LOCA 時注水機能喪失

女川原子力発電所2号炉に係る新規制基準適合性審査の視点及び確認事項（炉心損傷防止対策の有効性評価：LOCA時注水機能喪失）

第 7.1.6-1 図 「LOCA時注水機能喪失」の重大事故等対策の概略系統図 (1/3)
(原子炉急速減圧及び原子炉注水)

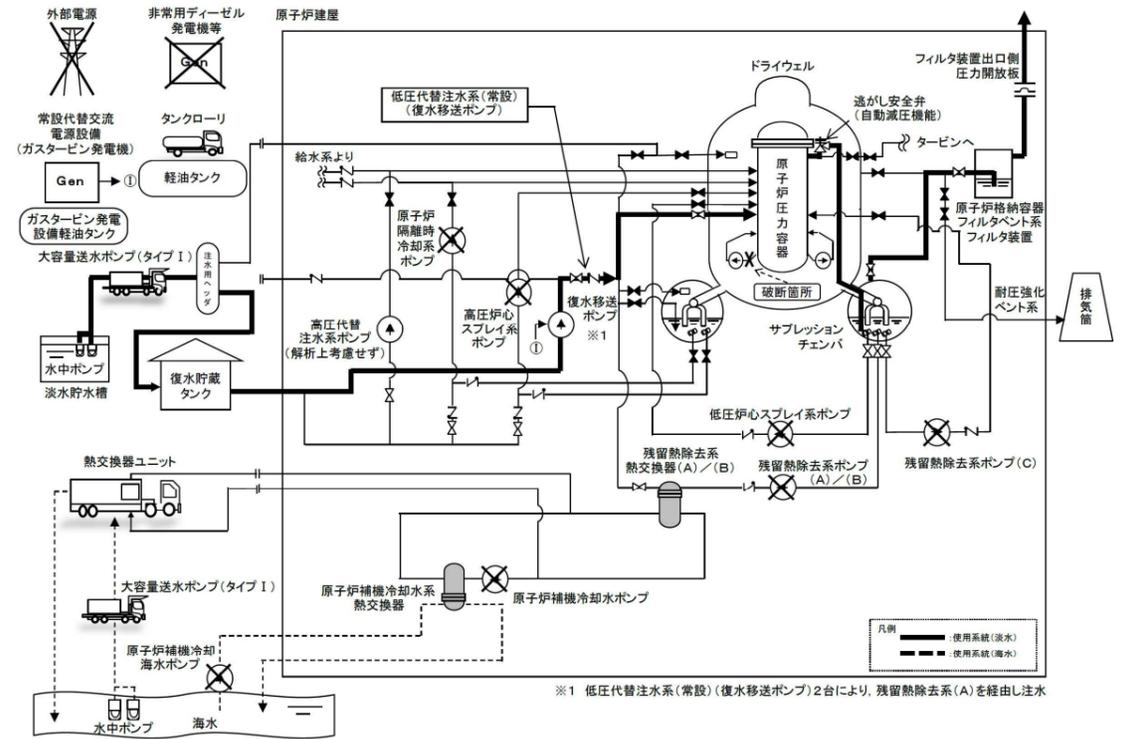
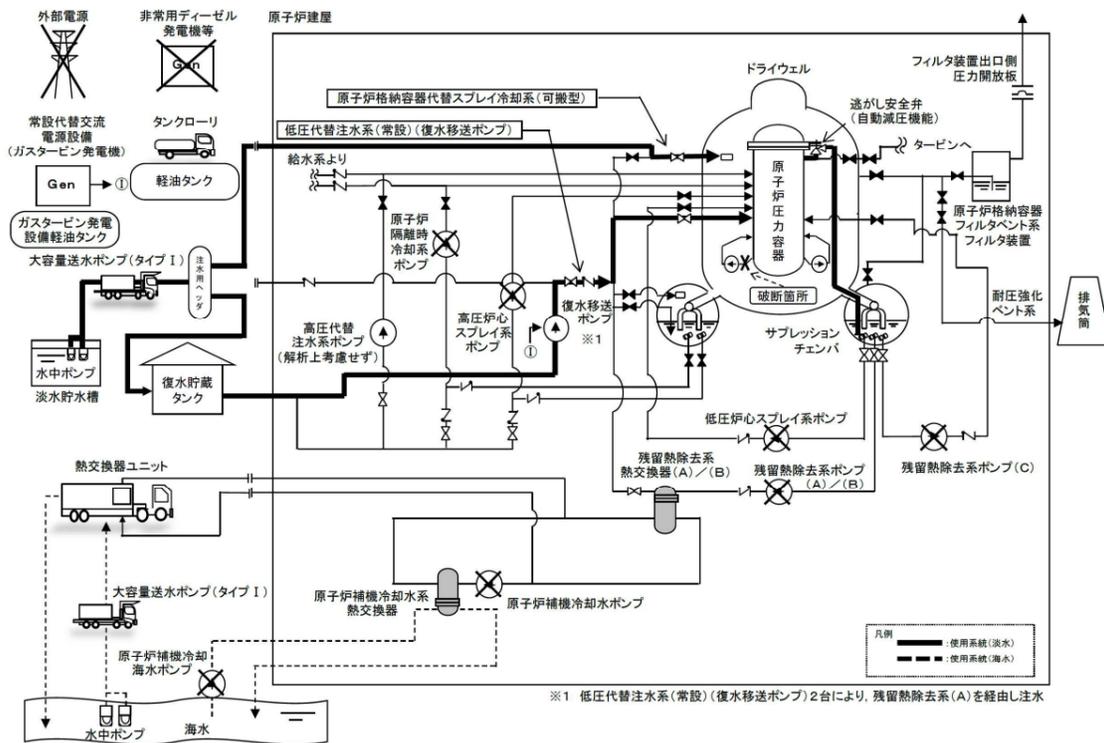
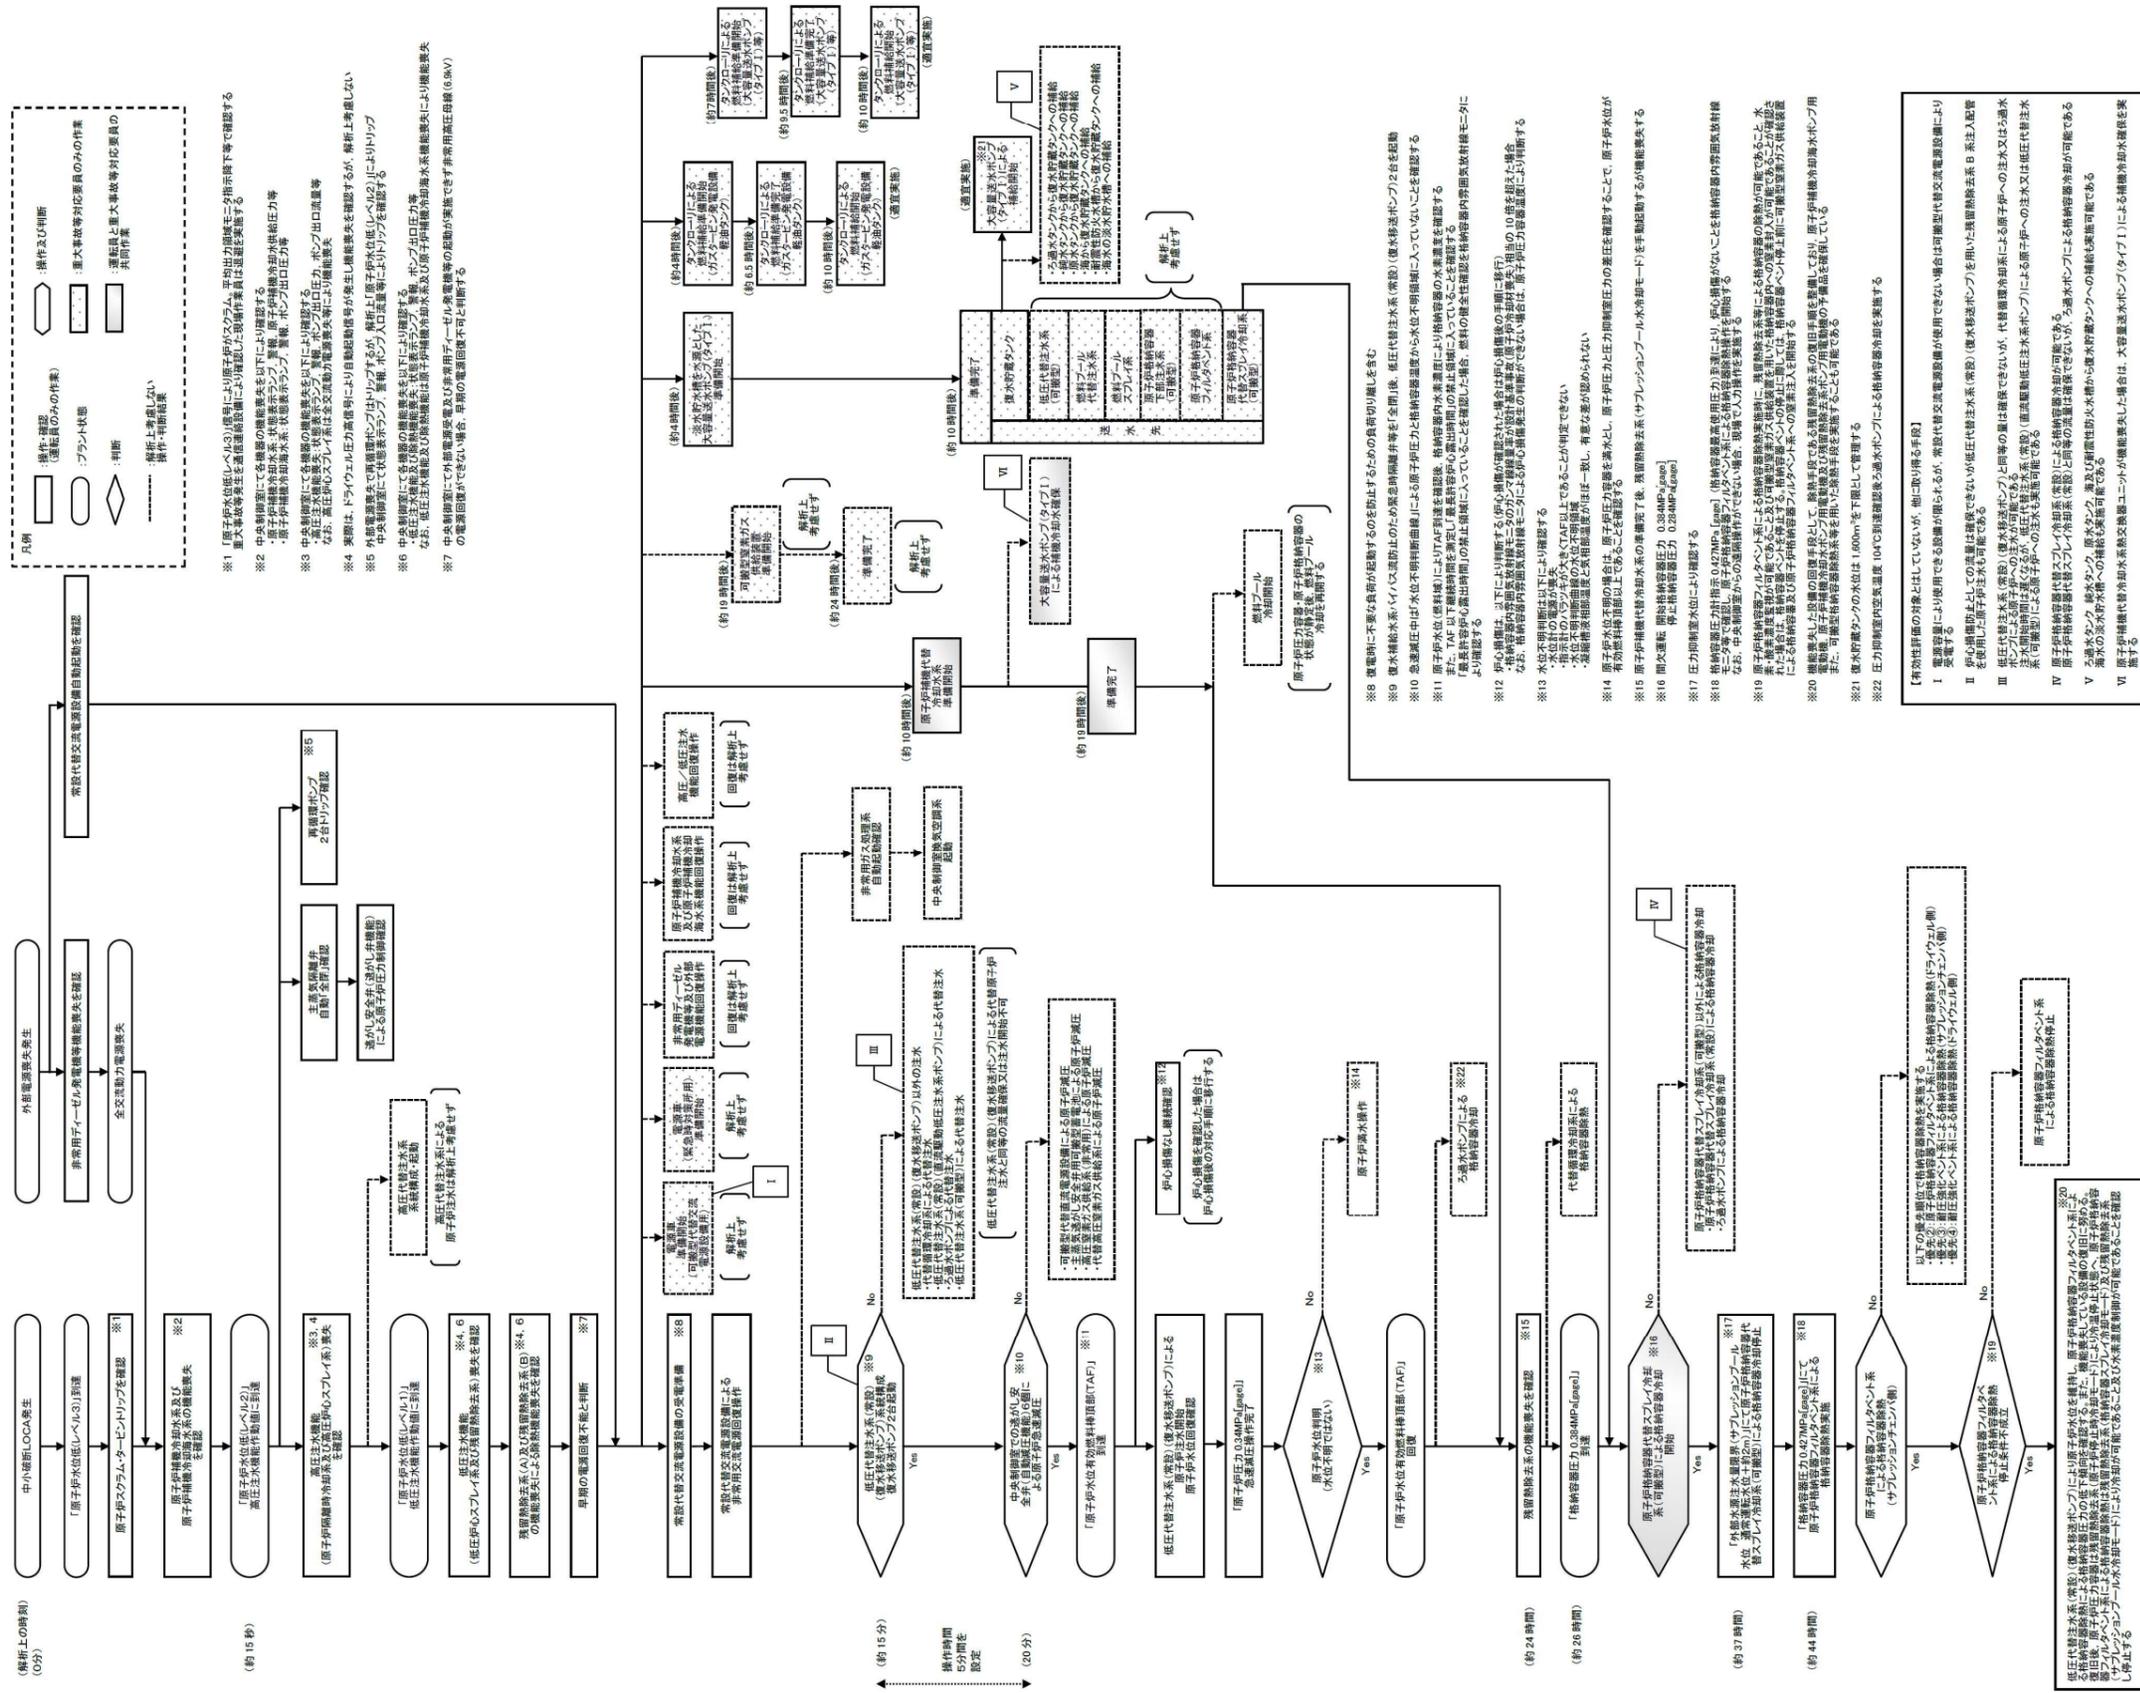
<p>(設置許可基準規則第37条 解釈)</p> <p>第37条（重大事故等の拡大の防止等） （炉心の著しい損傷の防止）</p> <p>1-4 上記1-2(a)の「十分な対策が計画されており」とは、国内外の先進的な対策と同等のものが講じられていることをいう。</p> <p>2) 対策について、国内外の先進的な対策と同等なものであるか。</p>	<p>2) 追補2「I 事故シーケンスグループ及び重要事故シーケンス等の選定について 別紙3表1 米国・欧州での重大事故対策に係る設備例の比較」において、炉心冷却、最終ヒートシンク、格納容器注水（格納容器スプレイ）、給水源の各項目について、米国・欧州での対策との比較を行っており、女川2号炉の対策は国内外の先進的な対策と同等であることを確認した。</p>
<p>3) 対策の概略系統図は整理されているか。</p> <p>(i) 対策の概略系統図において、対策に係る主要機器・配管・弁が明示されているか確認する。</p> <p>記載要領（例）</p> <ul style="list-style-type: none"> ・ 有効性評価で期待する系統や設備等は太字で記載。 ・ 設計基準事故対処設備から追加した設備や機器は点線囲みで記 	<p>3)</p> <p>(i) 逃がし安全弁による原子炉圧力容器の減圧及び低圧代替注水系（常設）（復水移送ポンプ）による原子炉圧力容器への注水に関連する設備として逃がし安全弁（自動減圧機能）、復水移送ポンプ、復水貯蔵タンク及びこれらを接続する配管や弁が概略系統図に示されていることを確認した。また、安定状態に向けた対策に関連する原子炉格納容器フィルタベント系、耐圧強化ベント系、原子炉格納容器代替スプレイ冷却系（可搬型）及びこれらを接続する配管や弁が概略系統図に示されていることを確認した。</p>

第 7.1.7-1 図 「格納容器バイパス (インターフェイスシステムLOCA)」の重大事故等対策の概略系統図 (1/4) (原子炉注水)

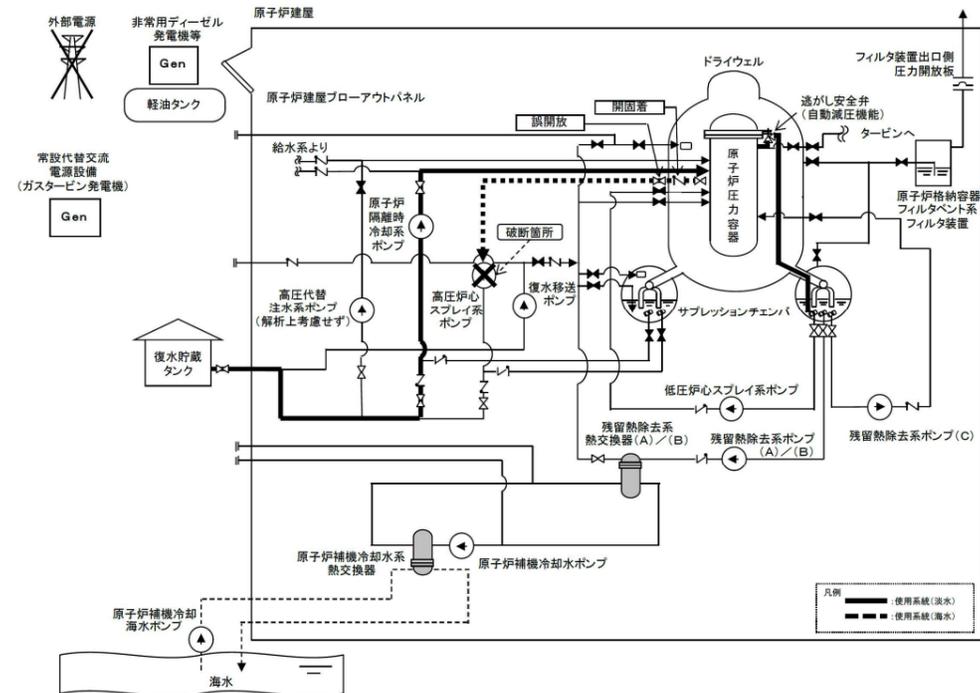
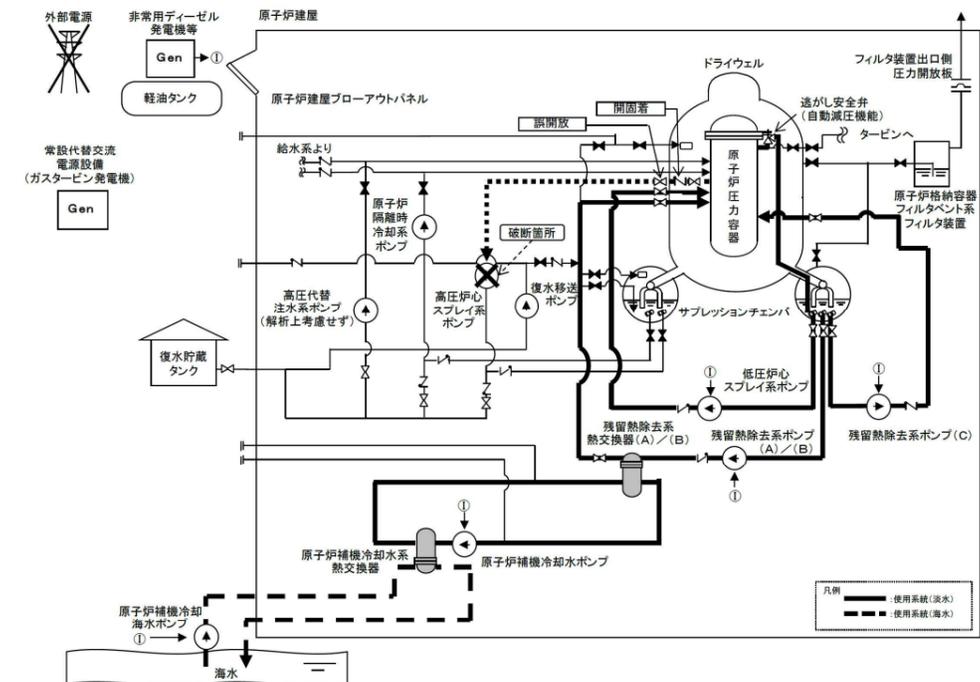
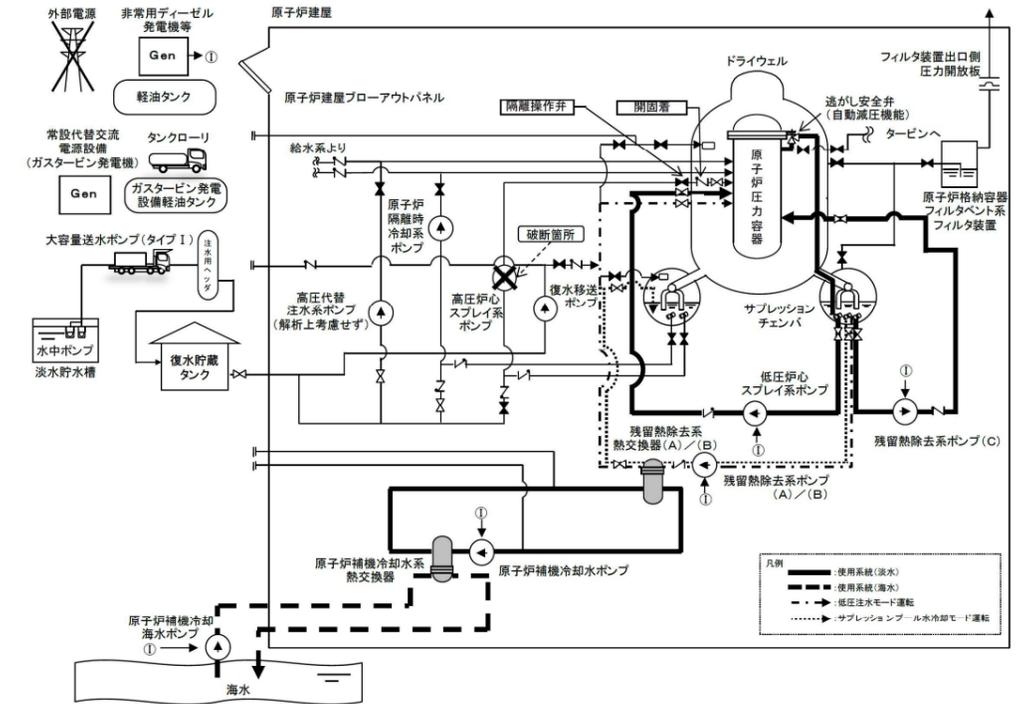
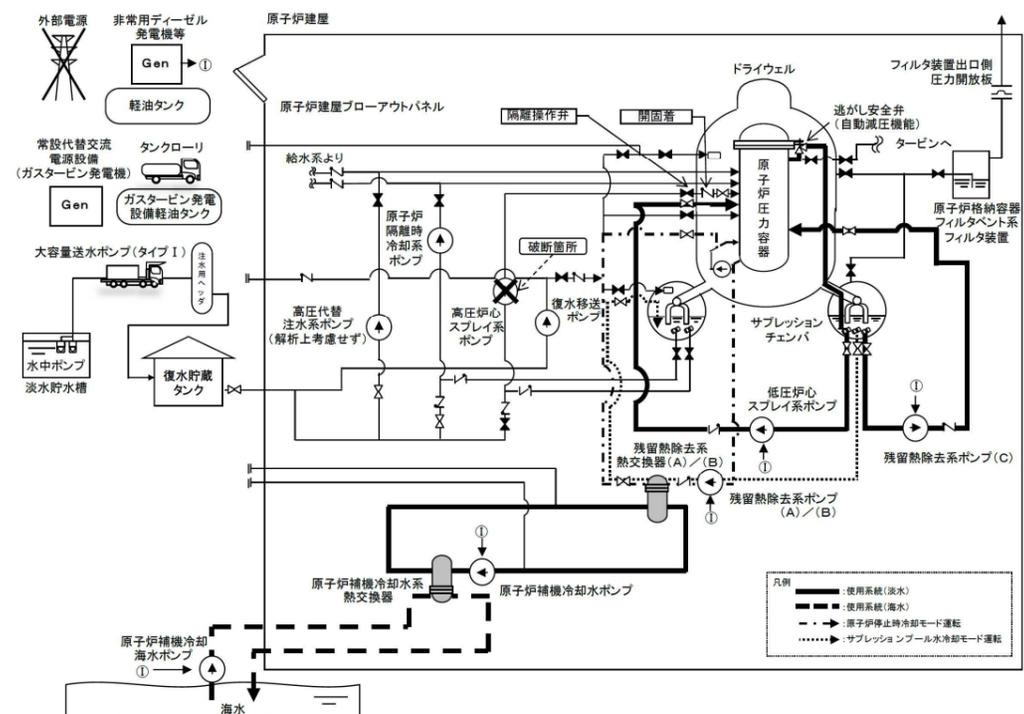
審査の視点及び確認事項	確認結果（女川2号）
<p>含めていることを確認。</p> <p>③ 手順上、安全機能等の機能喪失の判断後、その機能の回復操作を実施することになっている場合には、回復操作も含めていることを確認。</p> <p>(vii) 上記の対策も含めて本事故シーケンスグループにおける手順及びその着手の判断基準が「重大事故の発生及び拡大の防止に必要な措置を実施するために必要な技術的能力」と整合していることを確認する。</p>	<p>③ 上記①、②に示すとおり、有効性評価上は期待しない操作が含まれていることを確認した。</p> <p>(vii) 上記(vi)で確認したとおり、本事故シーケンスグループにおける手順及びその着手の判断基準は、追補1「5. 重大事故の発生及び拡大の防止に必要な措置を実施するために必要な技術的能力」の内容と整合が図られていることを確認した。また、その手順を踏まえて、使用する重大事故等対処設備（常設、可搬、計装）については、「第7.1.7-1表「格納容器バイパス（インターフェイスシステム LOCA）」の重大事故等対策について」で明確にされていることを確認した。</p>
<p>(設置許可基準規則第37条 解釈)</p> <p>第37条（重大事故等の拡大の防止等） （炉心の著しい損傷の防止） 1-4 上記1-2(a)の「十分な対策が計画されており」とは、国内外の先進的な対策と同等のものが講じられていることをいう。</p> <p>2) 対策について、国内外の先進的な対策と同等なものであるか。</p>	<p>2) 追補2「I 事故シーケンスグループ及び重要事故シーケンス等の選定について 別紙3表1 米国・欧州での重大事故対策に係る設備例の比較」において、炉心冷却、格納容器バイパス防止の各項目について、米国・欧州での対策との比較を行っており、女川2号炉の対策は国内外の先進的な対策と同等であることを確認した。</p>
<p>3) 対策の概略系統図は整理されているか。</p> <p>(i) 対策の概略系統図において、対策に係る主要機器・配管・弁が明示されているか確認する。</p> <p>記載要領（例）</p> <ul style="list-style-type: none"> 有効性評価で期待する系統や設備等は太字で記載。 設計基準事故対処設備から追加した設備や機器は点線囲みで記載。なお、技術的能力や設備側で確認できれば、有効性評価の概略系統図で点線囲みされていなくてもよい。 	<p>3)</p> <p>(i) 初期の対策である原子炉隔離時冷却系、残留熱除去系（低圧注水モード）及び低圧炉心スプレイ系による原子炉圧力容器への注水、逃がし安全弁（自動減圧機能）による原子力圧力容器の減圧並びに高圧炉心スプレイ系の隔離に係る設備として、原子炉隔離時冷却系、残留熱除去系（低圧注水モード）、低圧炉心スプレイ系、逃がし安全弁（自動減圧機能）、高圧炉心スプレイ系の隔離弁及びこれらを接続する配管又は弁が概略系統図に示されていることを確認した。また、安定状態に向けた対策である残留熱除去系（サブプレッションプール水冷却モード）による原子炉格納容器からの除熱に係る設備として、残留熱除去系（サブプレッションプール水冷却モード）及びこれらを接続する配管や弁が概略系統図に示されていることを確認した。</p>
